改善箇所説明図

基準不適合発生箇所

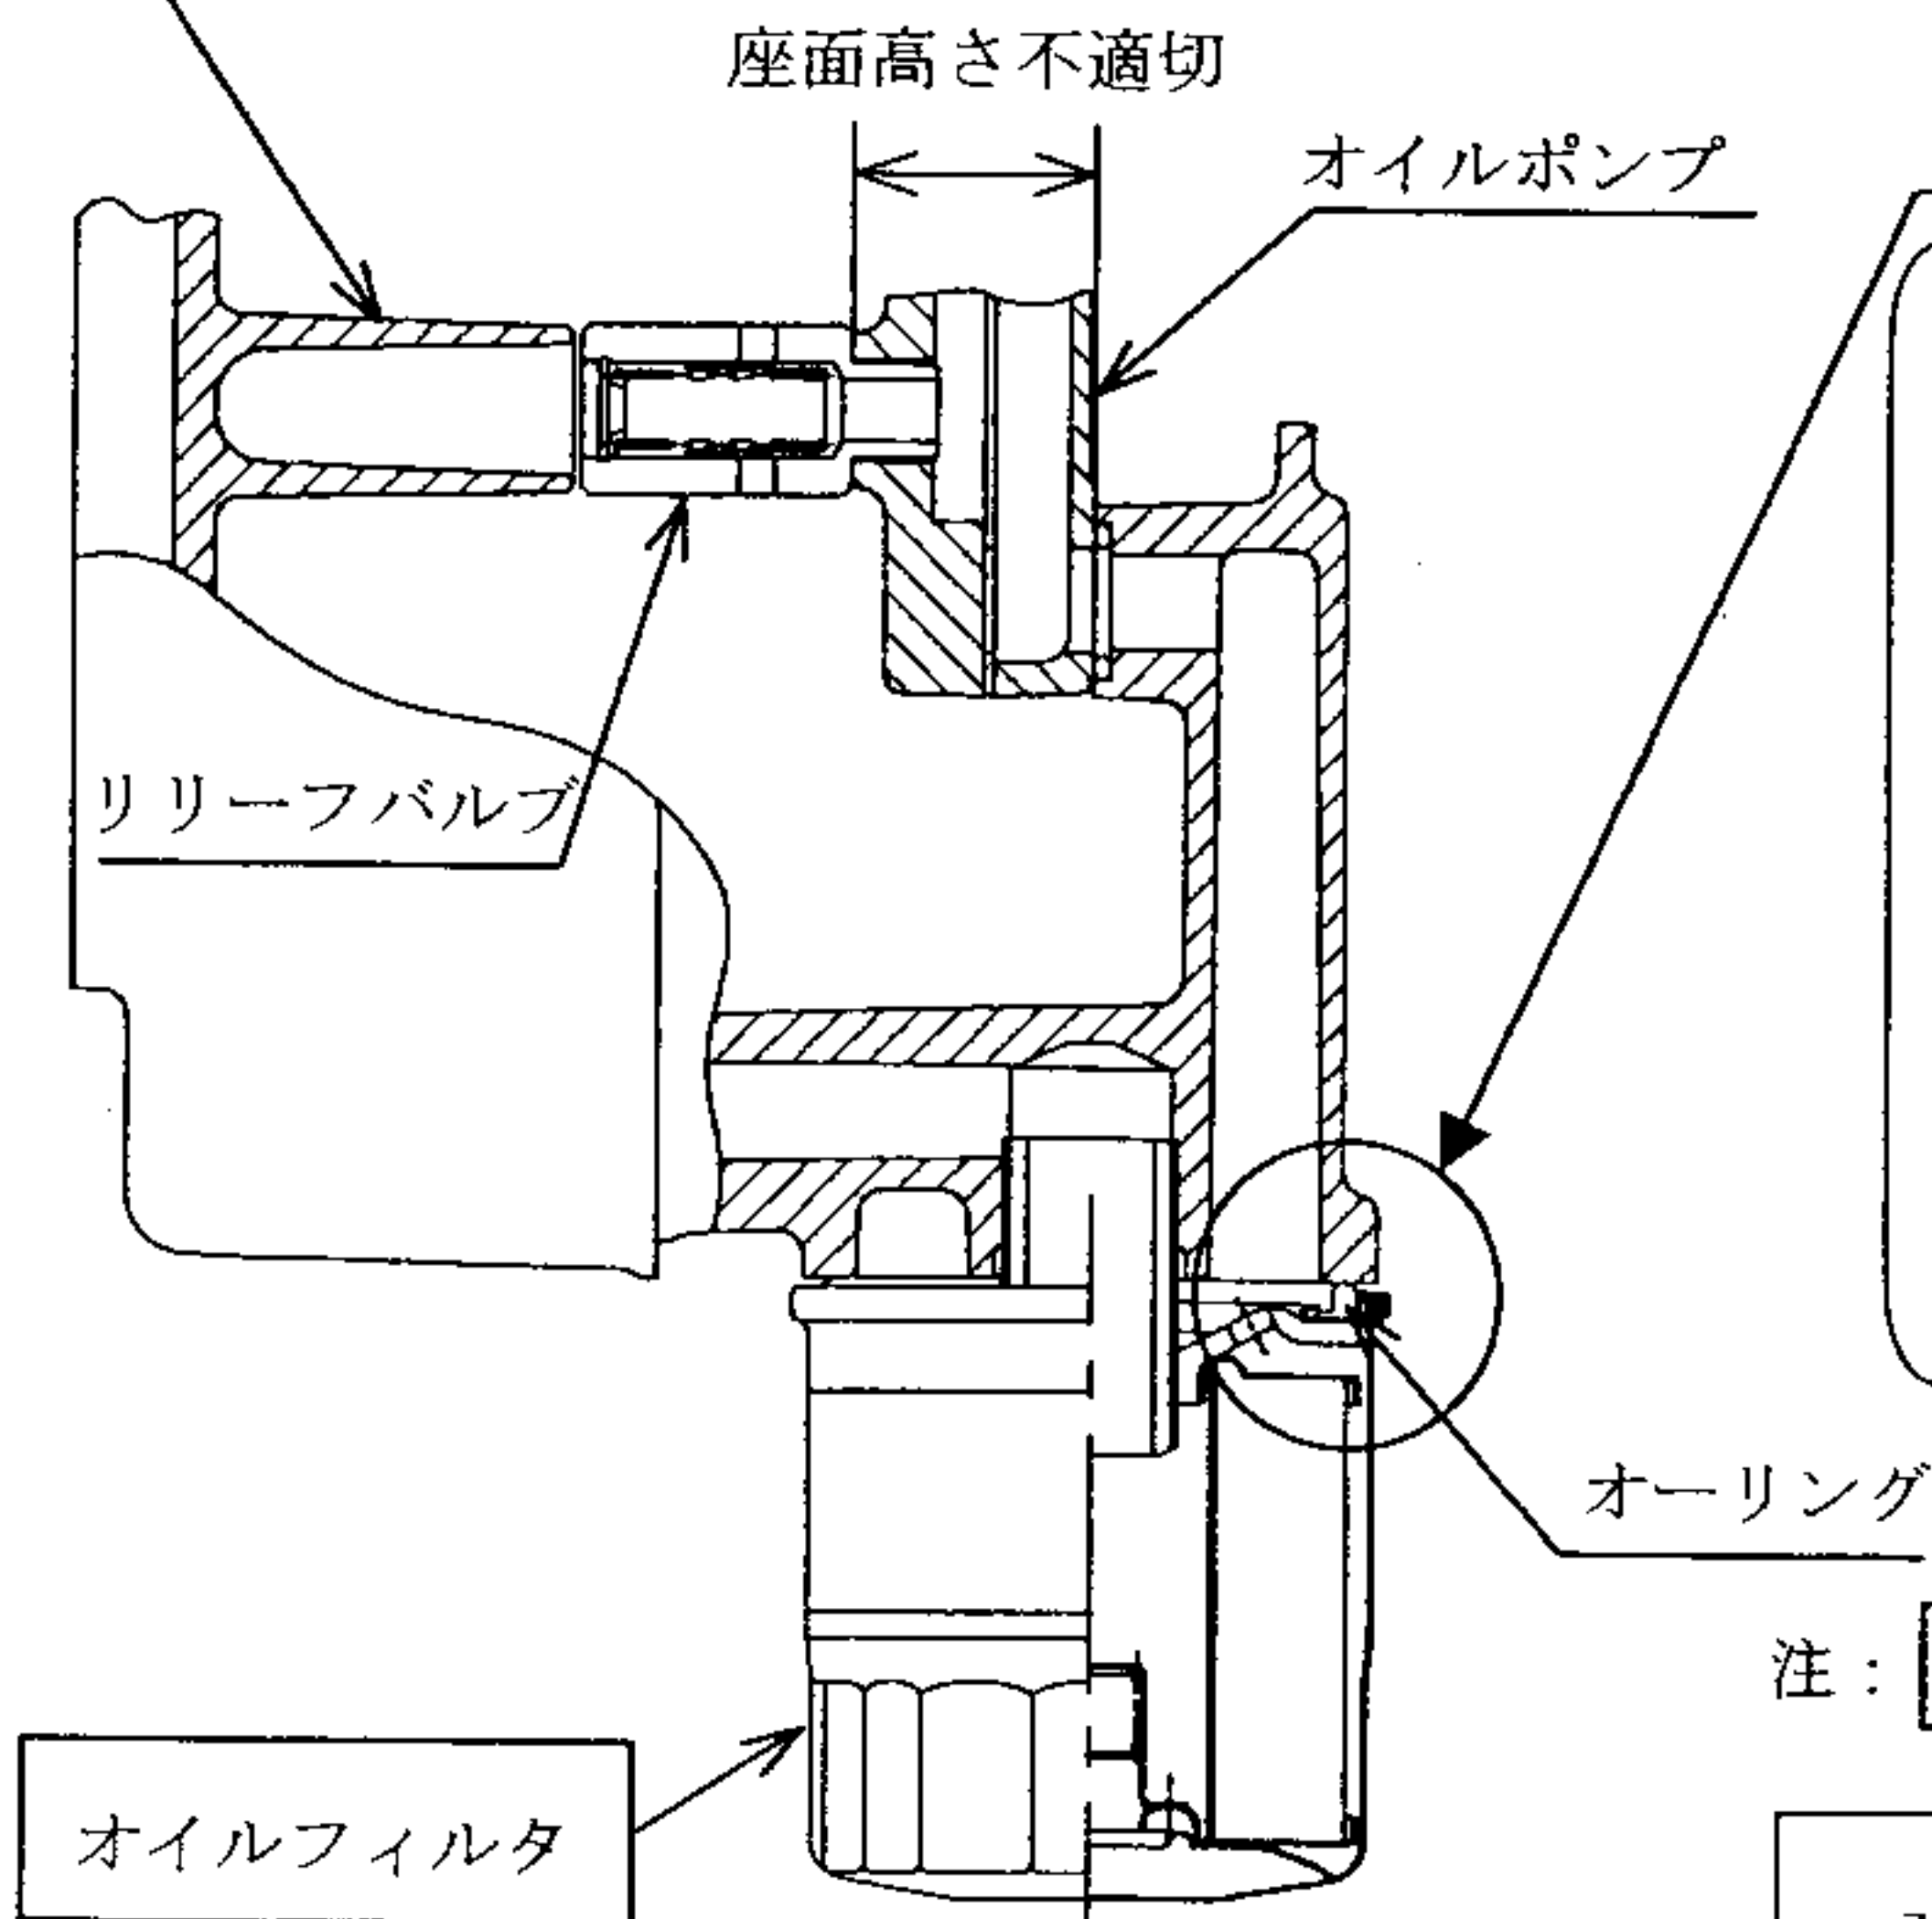
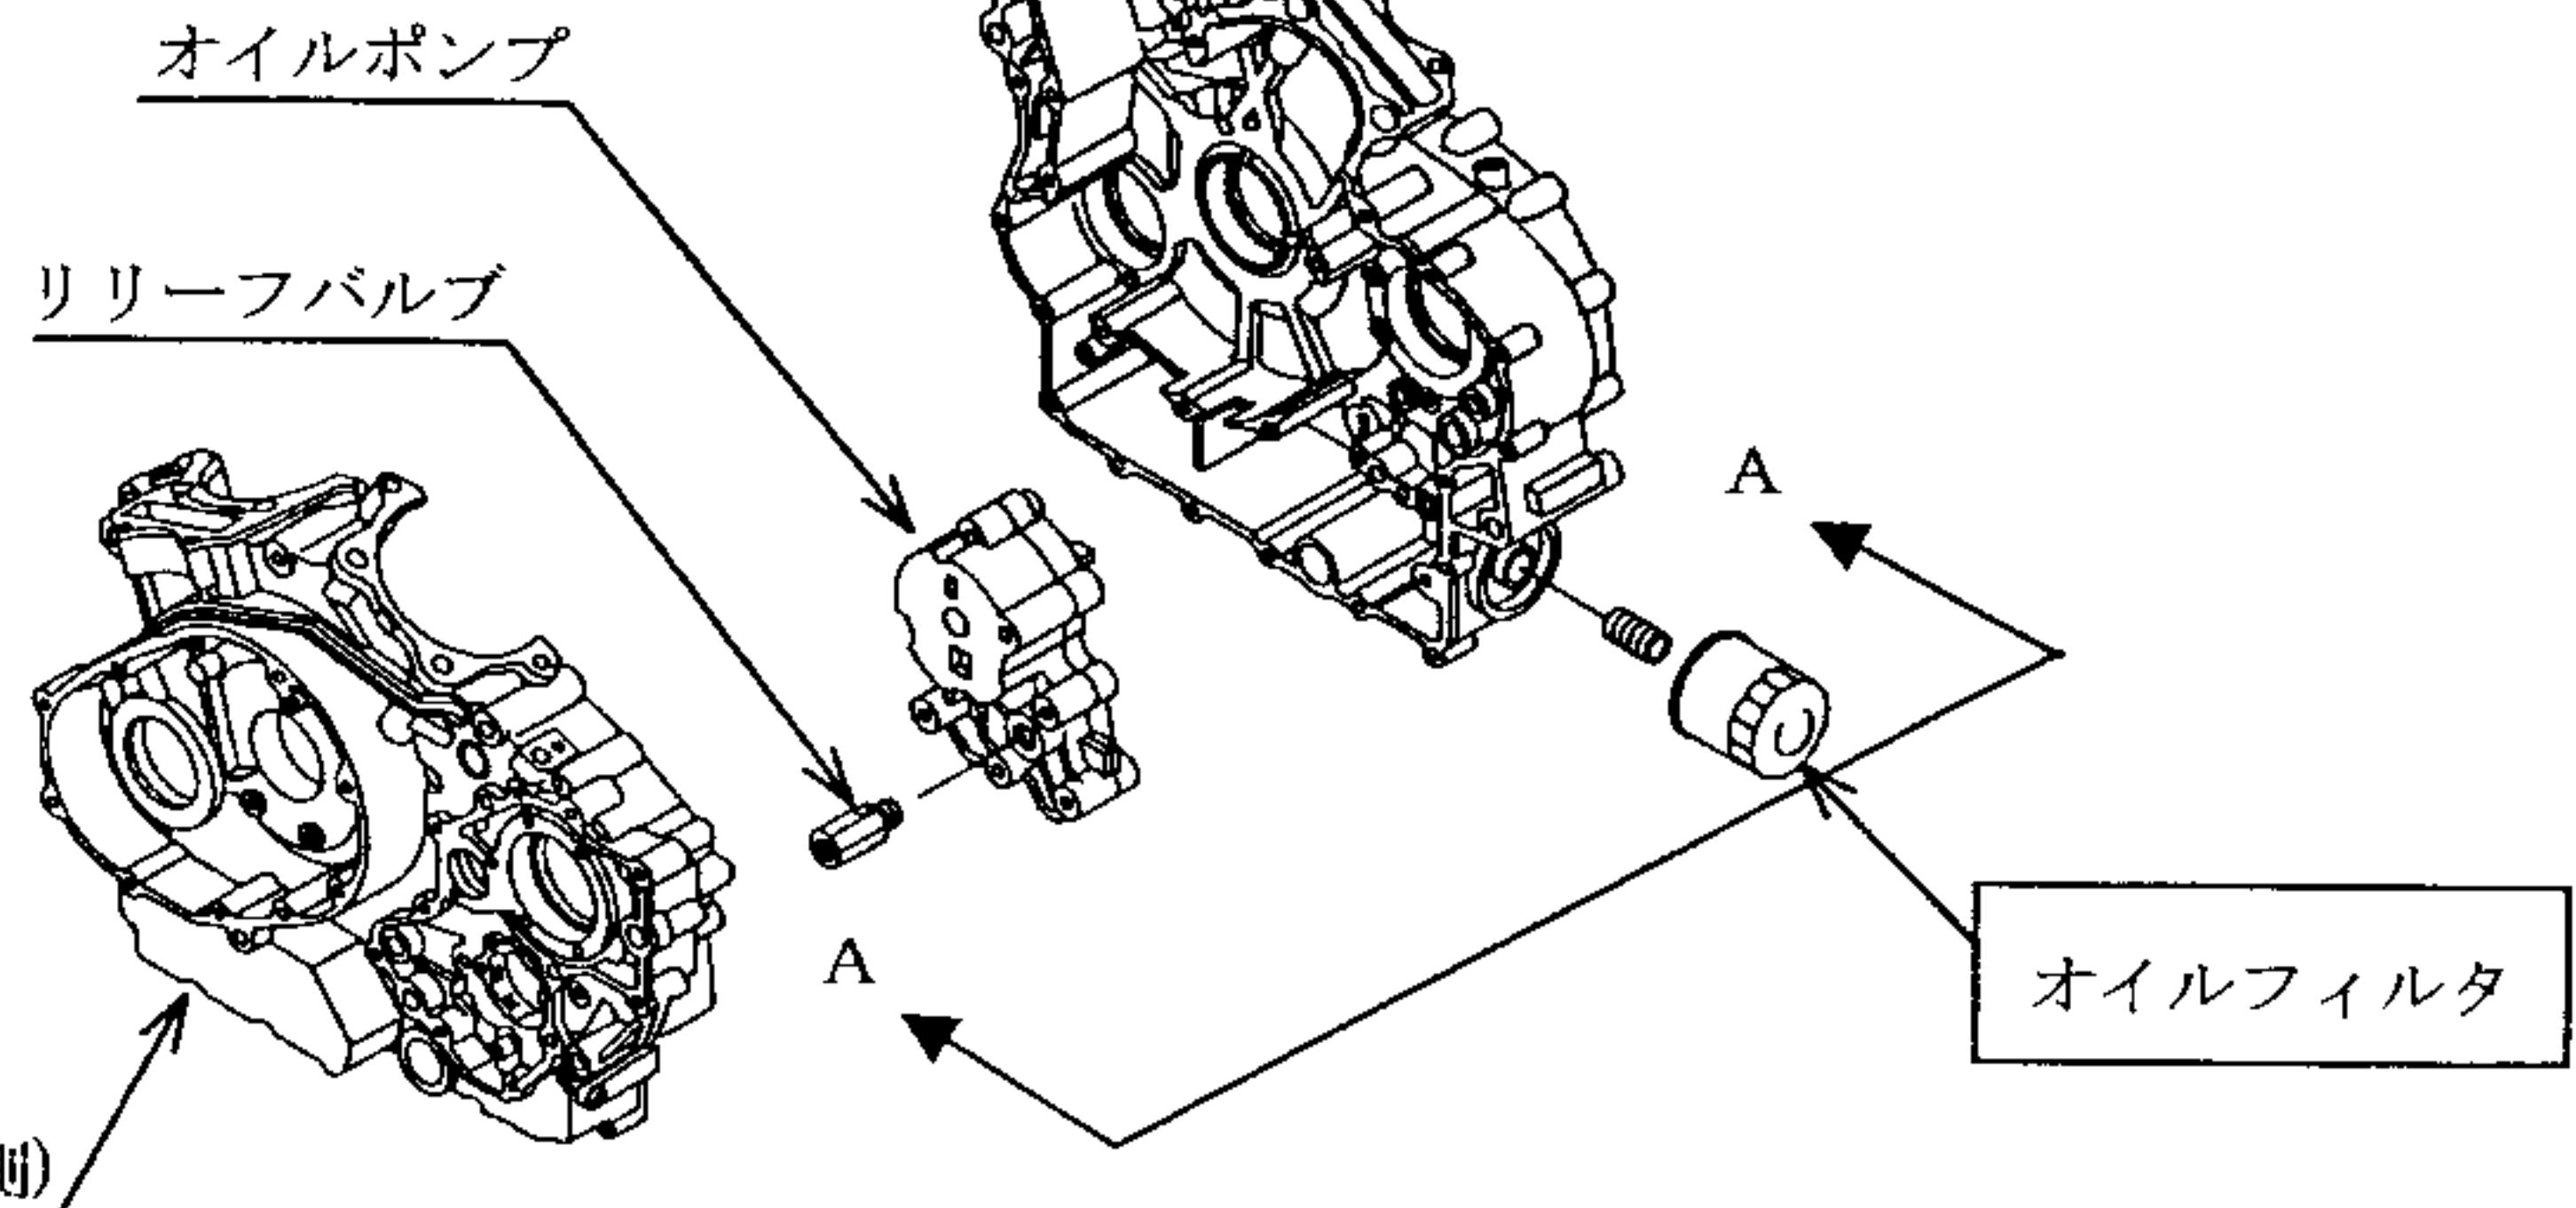
リリーフバルブが取付けられている座面高さの加工が不適切なため、リリーフバルブとクランクケースの隙間が狭くなっているものがある。そのため、冷機時のエンジン始動直後に、リリーフバルブ内のオイルが抜けにくくなり、リリーフバルブが作動不良を生じ、一時的に高い油圧が発生してオイルフィルタが変形し、オーリング部からオイルが漏れるおそれがある。

全車両、オイルフィルタを対策品と交換する。
